**第12条（安全施設）の指摘に係る回答**

**2021年12月24日**

**日本原子力研究開発機構 大洗研究所**

**高速実験炉部**

## 【C-14】

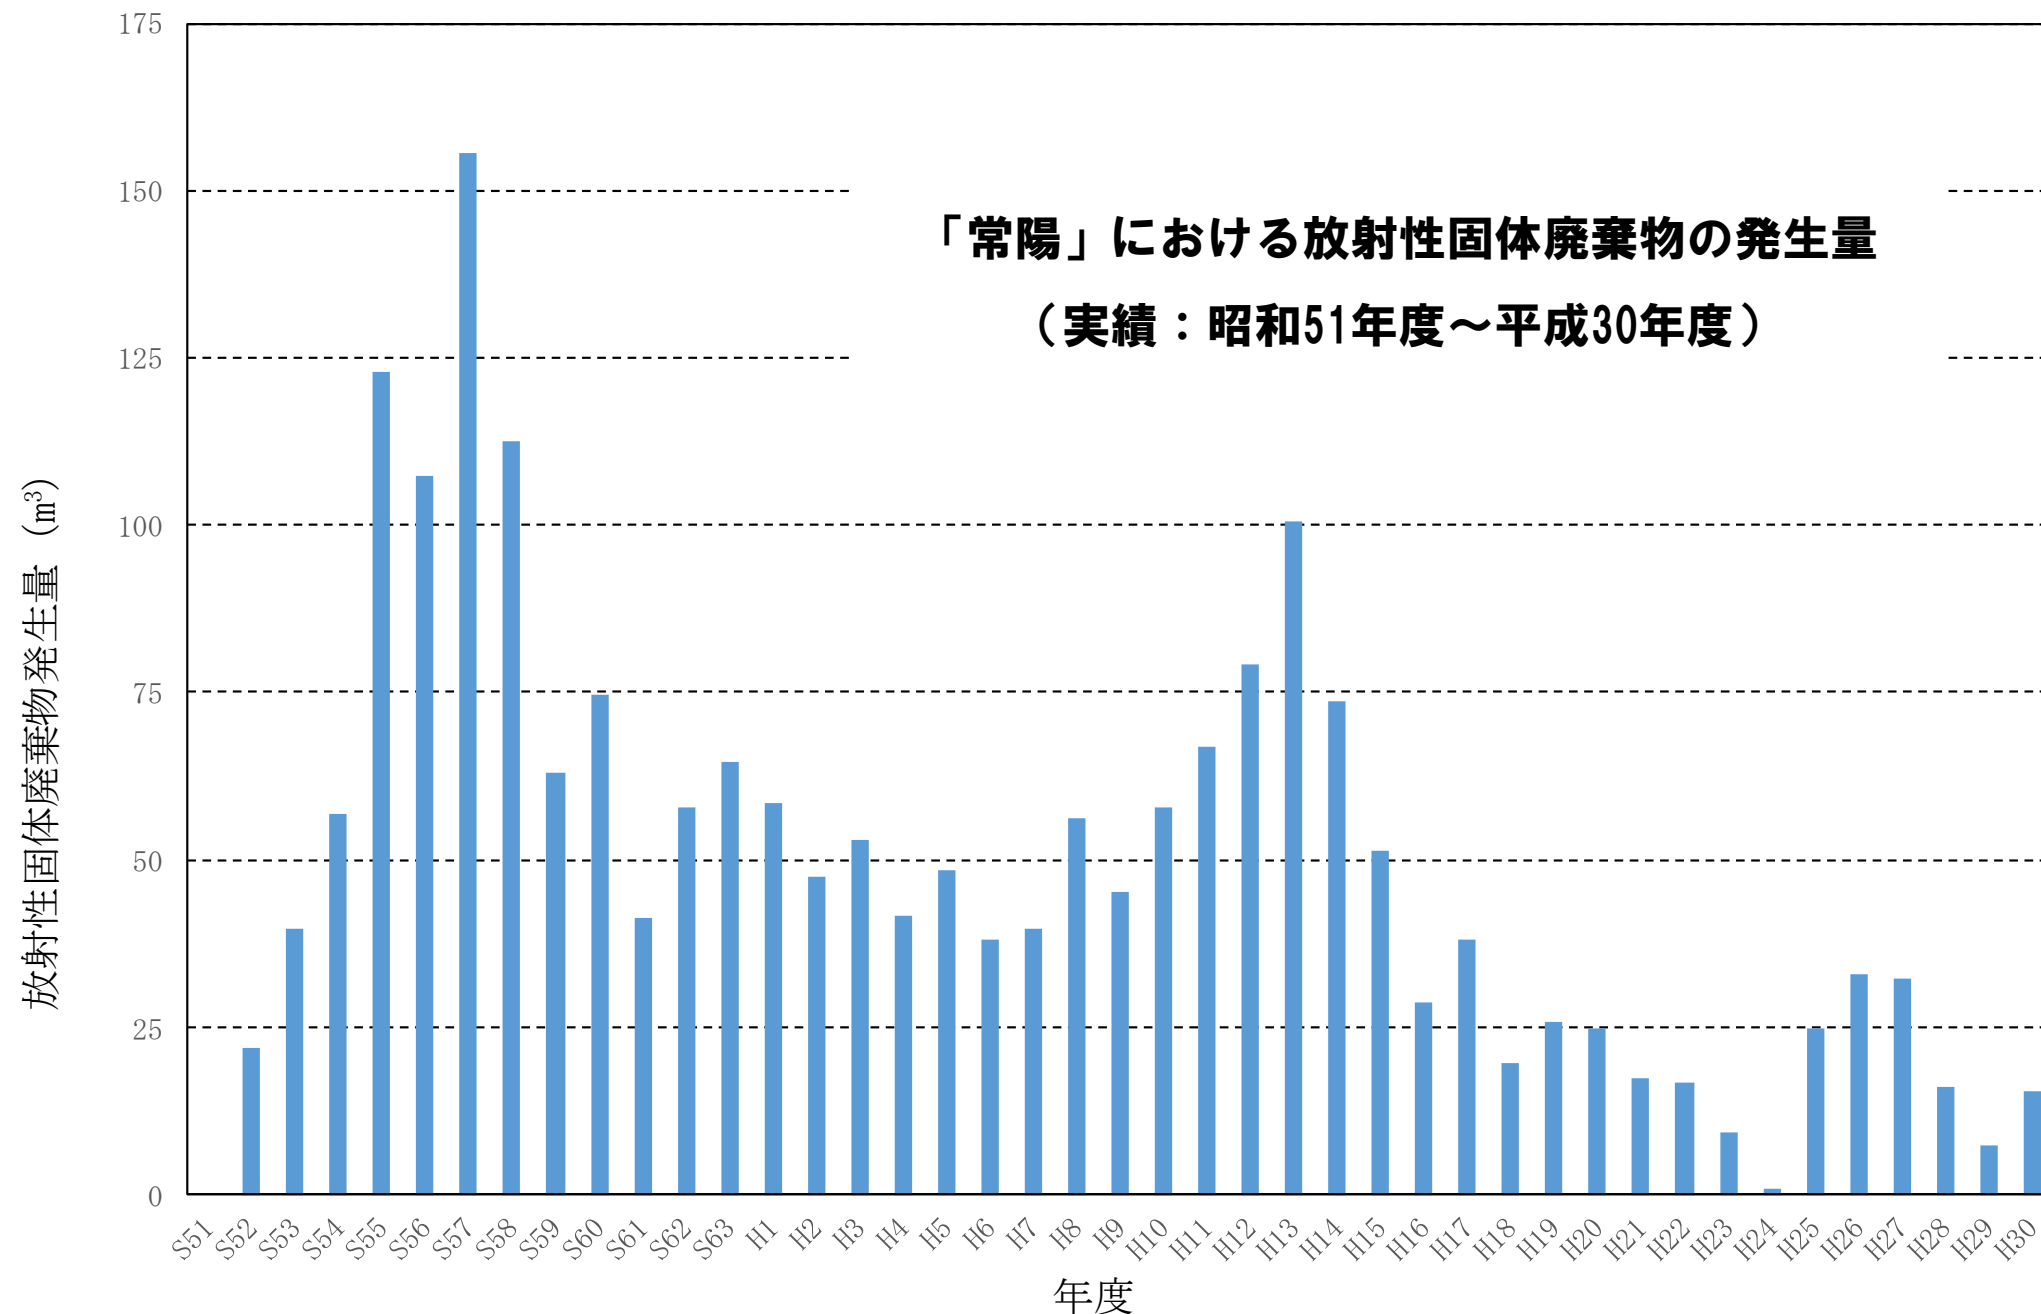
- 気体廃棄物のうち、冷却材中の不純物に起因する $^{41}\text{Ar}$ の生成の影響を説明すること。
- 気体廃棄物のうち、 $^{41}\text{Ar}$ と $^{14}\text{C}$ を無視できると判断した根拠を説明すること。

- C-14はリークジャケット及び安全容器内の窒素ガスの放射化（N-14の(n, p)反応）により生成される。リークジャケット及び安全容器の炉中心高さにおける全中性子束を $9.8 \times 10^{11} \text{n/cm}^2/\text{s}$ 、(n, p)反応の断面積を0.24barnとし、窒素ガスが $250^\circ\text{C} \cdot 1.1$ 気圧（約 $111 \text{kPa}$  [abs]）の条件で存在するとして計算すると、C-14の単位体積あたりの生成速度は、約 $2.8 \times 10^{-5} \text{Bq/s/cm}^3$ となる。
- C-14は、原子炉起動時に、リークジャケット及び安全容器内の温度の上昇に伴って、圧力が増加した際に、当該圧力を所定の範囲に制御するため、内部の窒素ガスとともに、気体廃棄物処理設備に排出される。当該廃ガスは、遮へいコンクリート冷却系等より排出される廃ガスとともに、主排気筒に送られるが、窒素廃ガスモニタにより、放射性廃ガス中の放射性物質の濃度を測定し、当該濃度が「線量告示」に定める濃度限度を超える場合には、廃ガス貯留タンクに圧入貯蔵される。
- 1サイクル（60日）の原子炉運転中に生成されるC-14は、約 $1.5 \times 10^2 \text{Bq/cm}^3$ となる。廃ガス貯留タンクには、1次アルゴンガス系等から排出される放射性廃ガスも貯留される。C-14が希釈されることなく、廃ガス貯留タンクに圧入貯蔵された場合であっても、当該濃度は、上述のカバーガス中のAr-41の放射能濃度（約 $2.6 \times 10^3 \text{Bq/cm}^3$ ）を下回るレベルであり、十分に小さく、無視できる。

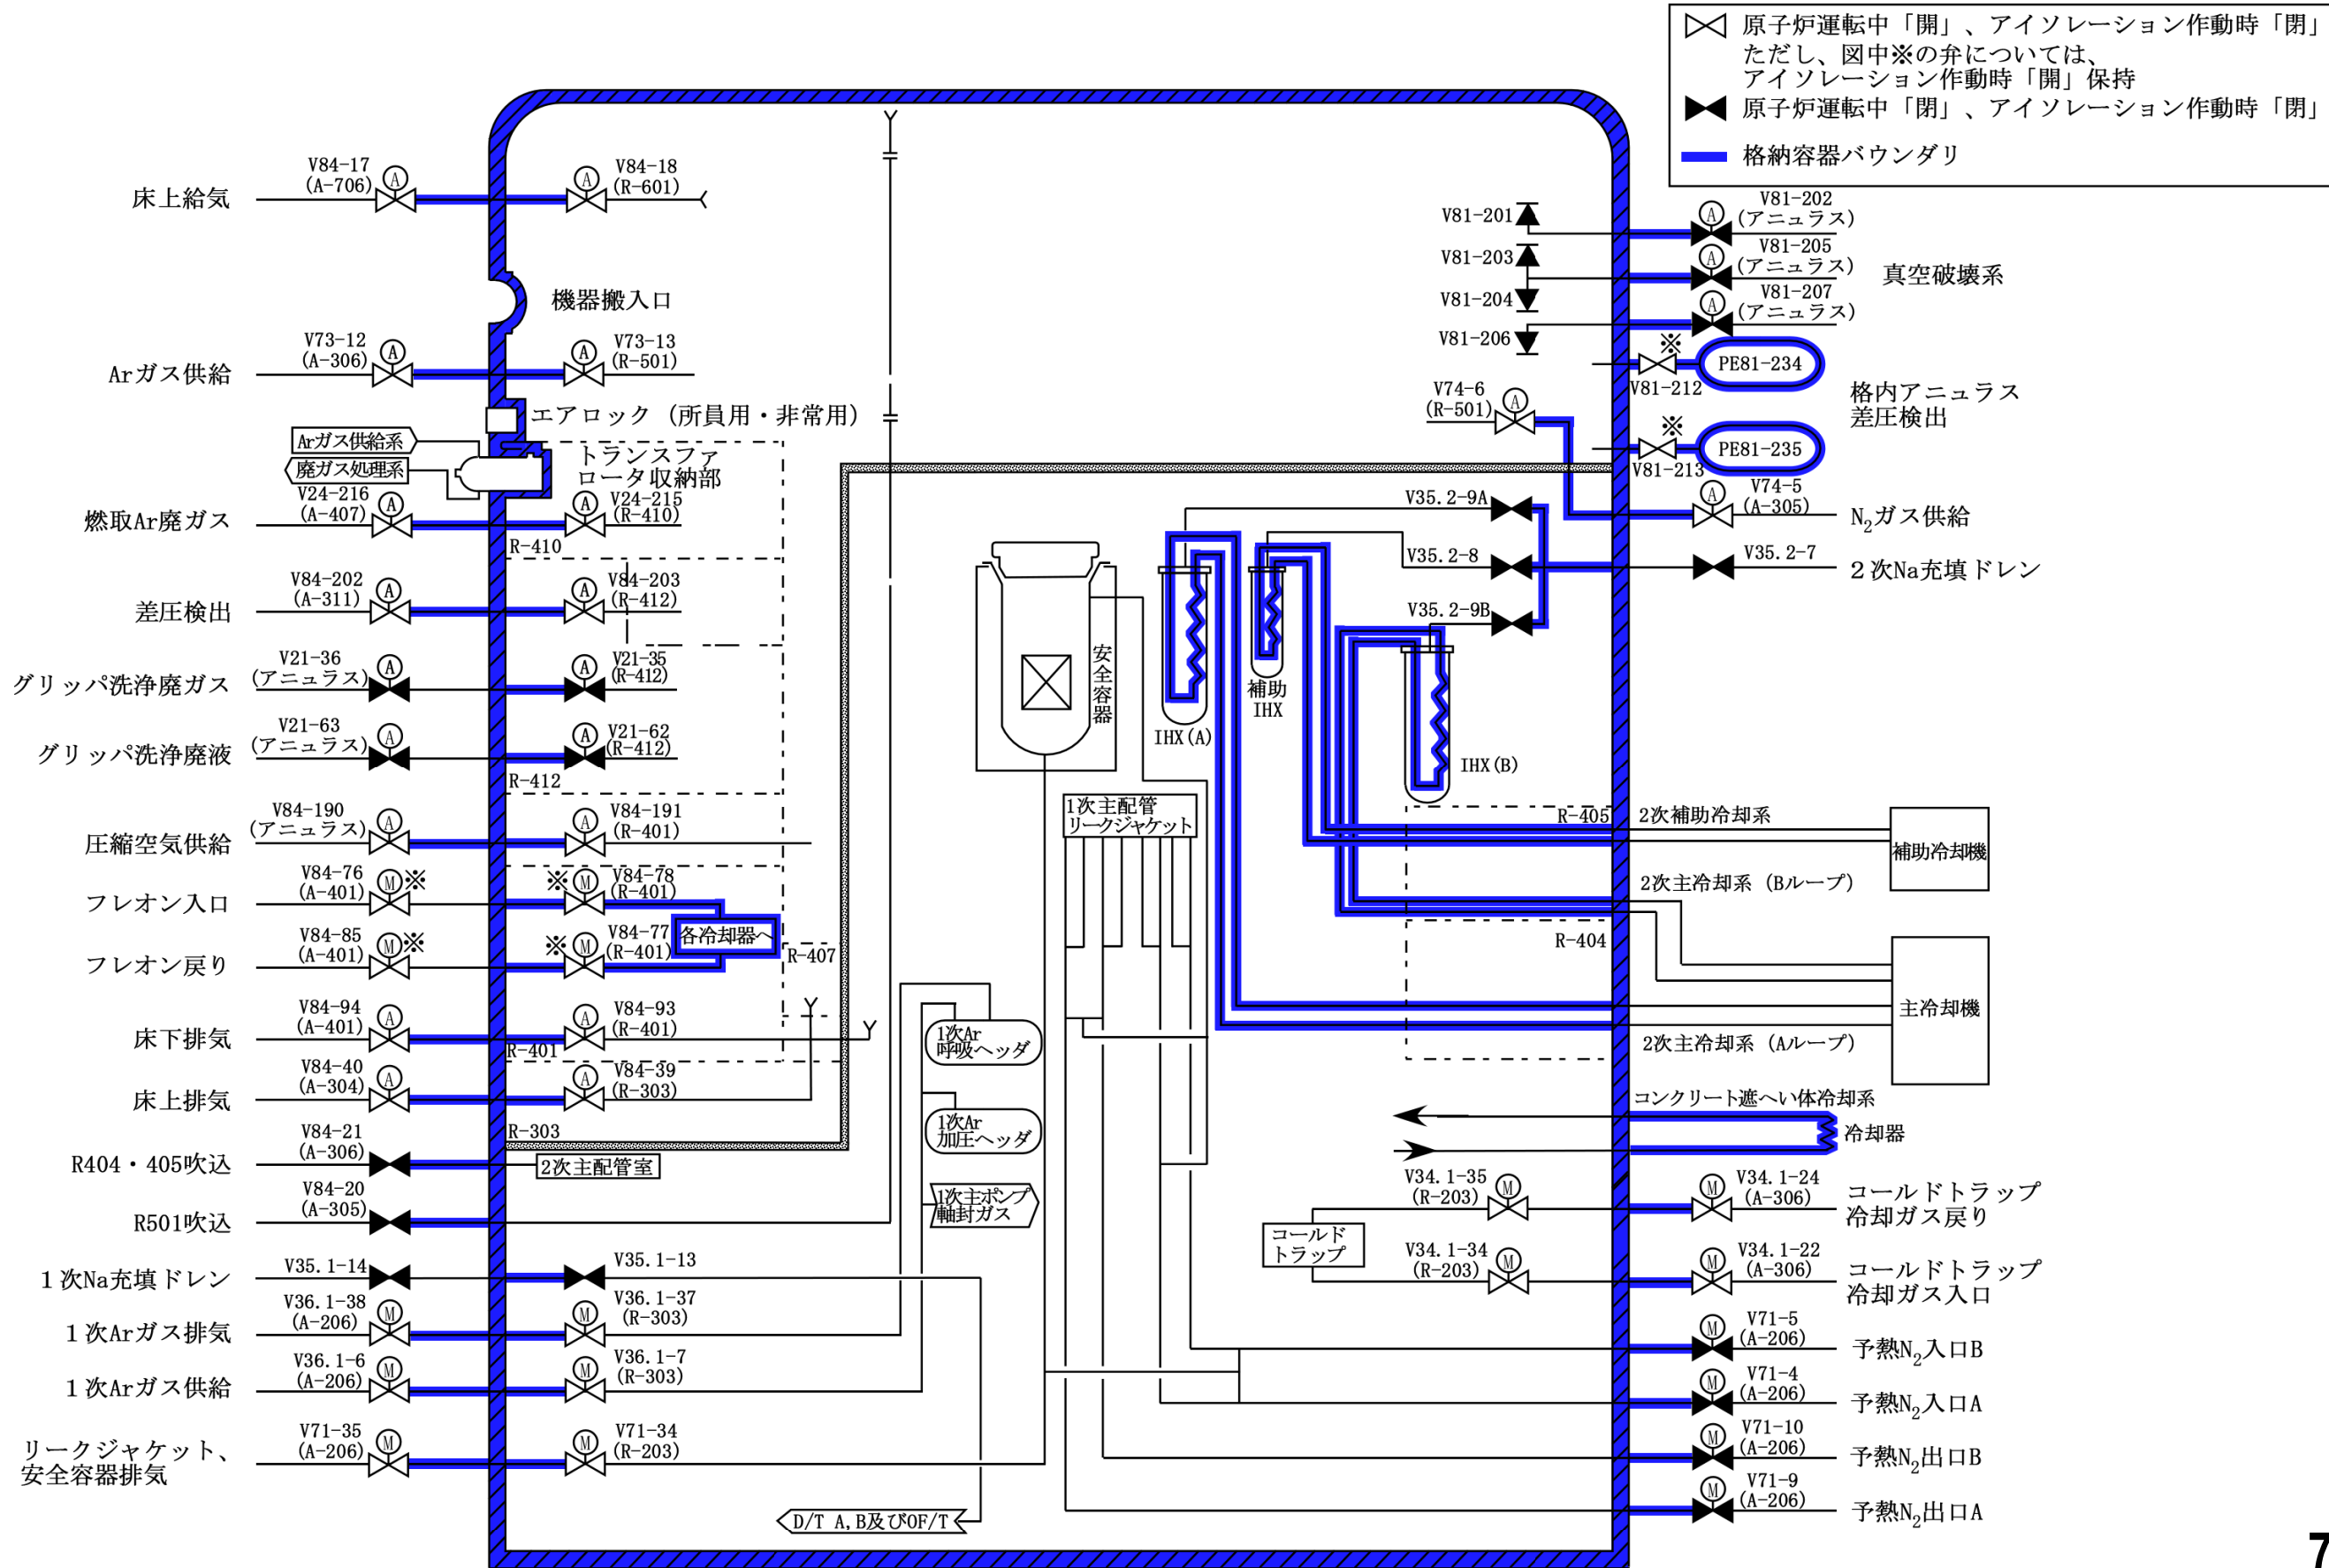
- 放射線量の異常の検知に関して、照射燃料集合体の冷却期間が規定されていないことや破損燃料を取り扱う可能性があることを踏まえ、どのような異常を検知できる設計としているのか説明すること。

新燃料及び使用済燃料を取り扱う場所に設置しているガンマ線エリアモニタは、当該場所の放射線量が、警報設定値を上回ると、警報を発する。ガンマ線エリアモニタの警報設定値は、立入区域の基準線量率に基づき設定されており、放射性物質等の放出が生じた場合には、当該場所の放射線量の異常な上昇を検知し、及び警報を発することができる。

なお、ガンマ線エリアモニタの警報設定値は、立入区域の基準線量率に基づき設定するものであり、照射燃料集合体や破損した燃料要素を含む燃料集合体の取扱い時に、それらの状況に連動して変更する必要はない。また、核燃料物質取扱設備は、放射性物質の放出を伴うような事故の際にその外部放散を抑制するための施設を有するため、燃料集合体の破損を検知するような役割は要しない※1。

※1：例えば、燃料取扱用キャスクカーにおいて、キャスク等の閉じ込め機能が健全な場合には、放射性物質等が新燃料及び使用済燃料を取り扱う場所に放散されることはなく、ガンマ線エリアモニタの指示値が上昇することはない。この場合、キャスク内部のガスは、気体廃棄物処理設備に排出されるため、当該設備のガスモニタにより、その異常が検知される。当該廃ガスについては、必要に応じて廃ガス貯留タンクへ貯留することで、外部への放射性物質の放出を抑制できる。

# 【トランスファロータ収納部の構造概要】

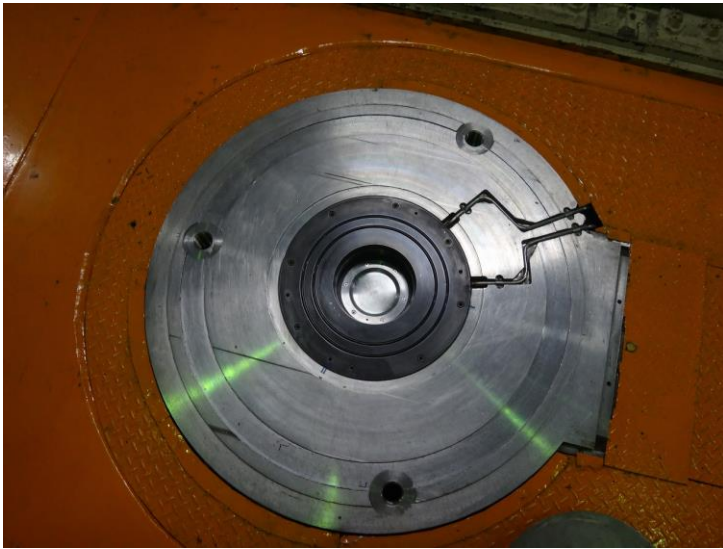
- ・ **トランスファロータ収納部及び貫通配管等の格納容器バウンダリについて具体的に説明すること（隔離弁の配置を含む。）。**

- ・ **格納容器は、半球形の頭部、円筒形の胴部及び半だ円形の底部から構成する炭素鋼製の上部半球形下部半だ円形鏡円筒型容器である（格納容器バウンダリの概要図：次ページ以降参照）**
- ・ **格納容器の貫通部は、主に、配管貫通部及び電気配線貫通部で構成される。配管貫通部には、貫通部において配管の変位を許容する必要があるものとないものの2種類がある。配管の変位を許容する必要があるものの配管貫通部は、シールベローズ構造とすることで、配管の変位を許容し、かつ、貫通部の気密性を確保する。配管の変位を許容する必要がないものについては、配管を貫通部のノズルに直接溶接するものとし、貫通部の気密性を確保する。電気配線貫通部は、貫通スリーブの両端を密閉した二重シール構造とする。また、配管には、基本的に隔離弁が設けられる（閉回路を形成する配管を除く）。**
- ・ **その他の格納容器貫通部には、機器搬入口、エアロック、トランスファロータ収納部がある（次ページ以降参照）。格納容器は、これらの貫通部も含めて、所定の漏えい率を超えないように設計している。**
